PIAZZA CAIAZZO PROGETTO NUOVA VIABILITÀ CON ROTATORIA CICLABILE BI-DIREZIONALE

In riferimento a quanto pubblicato nell'Albo Pretorio del Comune di Milano in data 01/12/21 <https://albopretorio.comune.milano.it/documents/117260> riportiamo alcune osservazioni e riflessioni.

Vogliamo invece entrare nel merito della scelta progettuale della rotatoria ciclabile bi-direzionale. (v pag. 43 e tavola a pag. 1258 del doc succitato).

Figura 8 planimetria di progetto della viabilità in piazza caiazzo

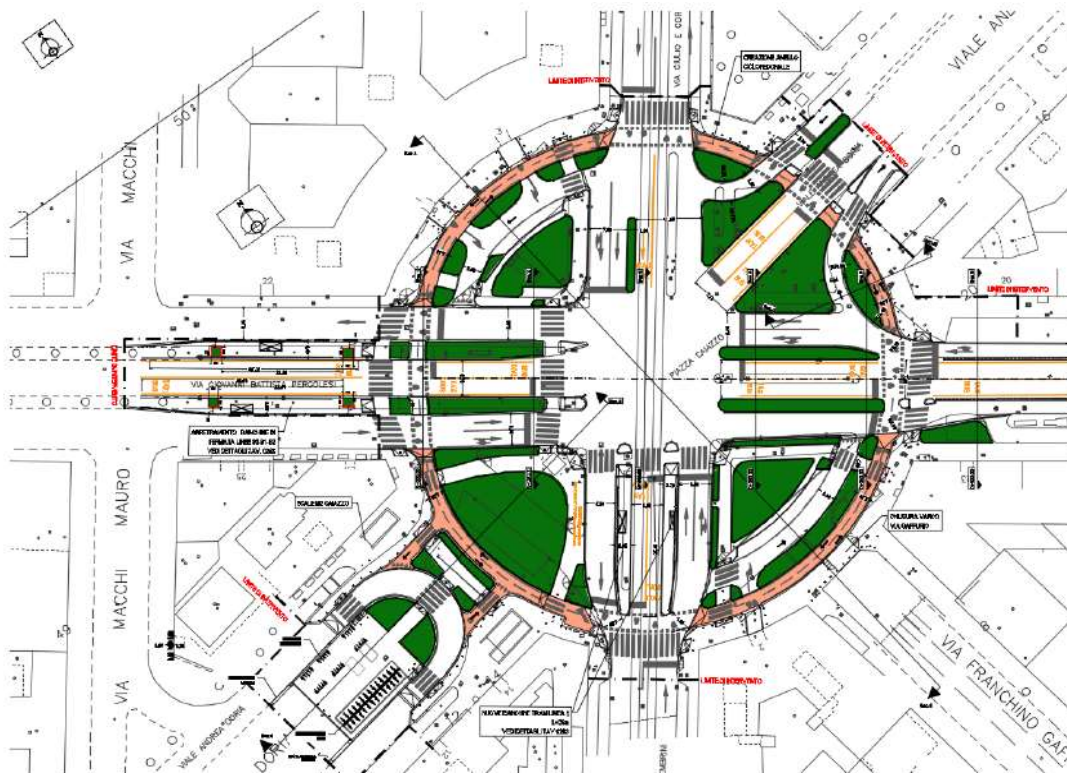
La prima questione è conoscere la motivazione tecnica per la quale è stato scelto di convogliare la mobilità attiva (biciclette e cargo bike) e la micromobilità (monopattini) su una pista ciclabile ad anello di ampio raggio e interrotto da numerosi attraversamenti.

La successiva, conseguente questione è la larghezza di questo anello ciclabile che è pensato come bi-direzionale.

È noto che ci sono tipi di ciclisti e di utenti diversi: il ciclista lento, il ciclista veloce, il genitore col bambino sul seggiolino, chi porta la spesa, chi si sposta per lavoro, chi consegna il cibo, c'è la cargo bike per uso quotidiano e la cargo bike per il trasporto delle merci, c'è il monopattinista pavido e il monopattinista spavaldo, etc.. Questi utenti così diversi, per tipologie ed esigenze, non vanno alla stessa andatura, ma, così come gli altri veicoli, si superano uno con l'altro: la bidirezionale, progettata nelle dimensioni minime di 2,50 mt di larghezza, rende difficoltosa, e persino pericolosa, questa manovra.

È chiaro che la larghezza minima prevista dalla normativa è decisamente insufficiente anche in un'ottica previsionale di aumento della quota di ciclabilità (v. PUMS).

In questo quadro comportamentale, dettato da semplice pragmatismo, ci si chiede perché per attraversare un incrocio semaforizzato si debba percorrere mezza circonferenza, invece di valicarlo in modo diretto.

Prendiamo per esempio l'attraversamento di piazzale Caiazzo per chi transita lungo via Pergolesi da est ad ovest: mentre allo stato attuale l'attraversamento è costituito da n. 1 incrocio, pari all'attesa di un tempo semaforico, il progetto prevede la seguente manovra:

innesto alla ciclabile, n. 3 attraversamenti di via Doria, n. 1 attraversamento via Venini, uscita dalla ciclabile e innesto sulla Pergolesi con sovrapposizione all'attraversamento dei pedoni e dei ciclisti che provengono in senso opposto; presumibilmente i tempi semaforici da rispettare sarebbero 3.

L'ipotesi di impegnare la ciclabile in senso antiorario (!) non cambia di molto la situazione; in questo caso abbiamo il duplice attraversamento di via Pergolesi e quello di via Settembrini.

Come è noto, i tempi semaforici creano raggruppamento di ciclisti e pedoni, cosa che richiede spazi di raccolta e di attesa adeguati; nella fattispecie, il progetto presenta la stessa larghezza lungo tutto l'anello, anche nelle aperture degli spartitraffico di via Pergolesi.

- in senso antiorario di percorrere tre quarti dell'anello con l'attraversamento di via Doria, via Venini, via Pergolesi e l'immissione in via Settembrini (v. sopra)
- in senso orario: un quarto dell'anello e l'attraversamento di via Settembrini incrociando i pedoni in attraversamento e i ciclisti in senso opposto (v. sopra).

Il progetto mantiene gli attraversamenti attestati all'inizio di Pergolesi lato ovest e quello di Settembrini, riducendo positivamente la lunghezza degli attraversamenti; invece gli altri attraversamenti sono stati spostati sulle tangenti dell'ampio anello ciclabile, costringendo di fatto anche i pedoni ad allungare di molto i propri percorsi.

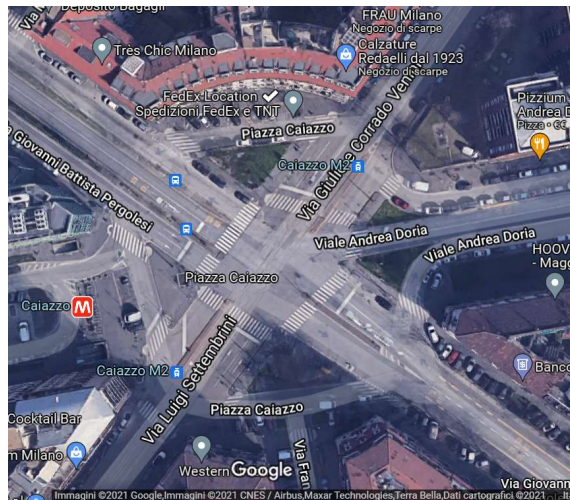
- in presenza di un incrocio così ampio, il ciclista manovra pragmaticamente in due tempi: attraversamento dello slargo (Caiazzo non può definirsi *piazza*), posizionamento al semaforo di via Venini davanti al passaggio pedonale e ripartenza verso via Settembrini.

Ovvero, due semplici passaggi, che si potrebbero rendere più sicuri con la casa avanzata (molto avanzata) per il ciclista, che lo renda visibile a chi guida il veicolo che svolta a destra.

L'anello progettato prevede invece:

Figura 12 Sezione di progetto in corrispondenza delle banchine di fermata di via Pergolesi

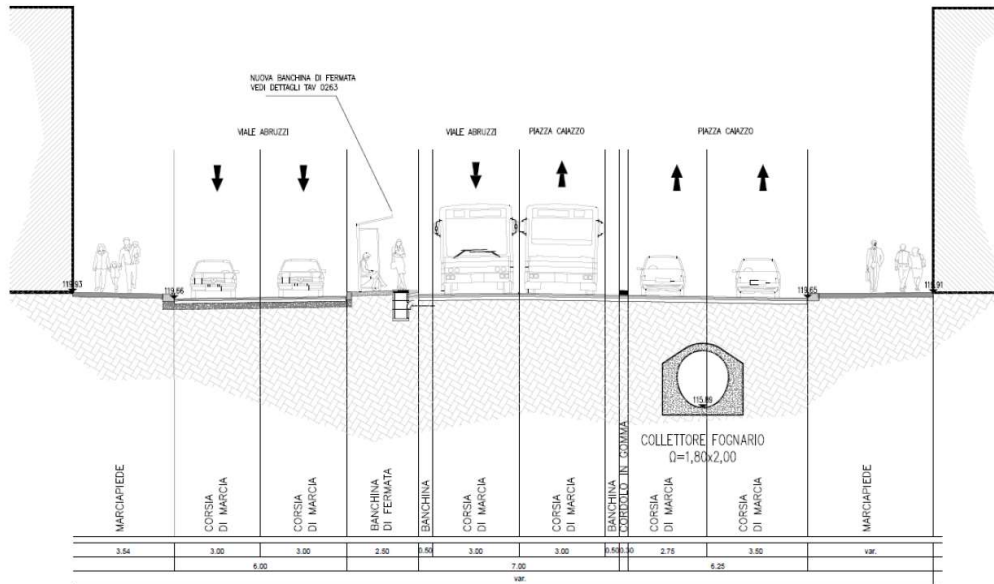
Osserviamo infine la sezione a pag. 47 del documento succitato: nella ripartizione della sede stradale, non è prevista la corsia ciclabile su strada, soluzione efficace, rapida ed economica che riconosce lo spazio destinato alla mobilità attiva.

In particolare, la sezione di 6,25 mt di larghezza consentirebbe senza difficoltà la presenza di una tale corsia, considerando che 6,25 mt di carreggiata consentono il transito di due veicoli e la sosta illegale in doppia fila; quest'ultimo spazio deve essere destinato all'*altra* mobilità (quella noi veicolare).
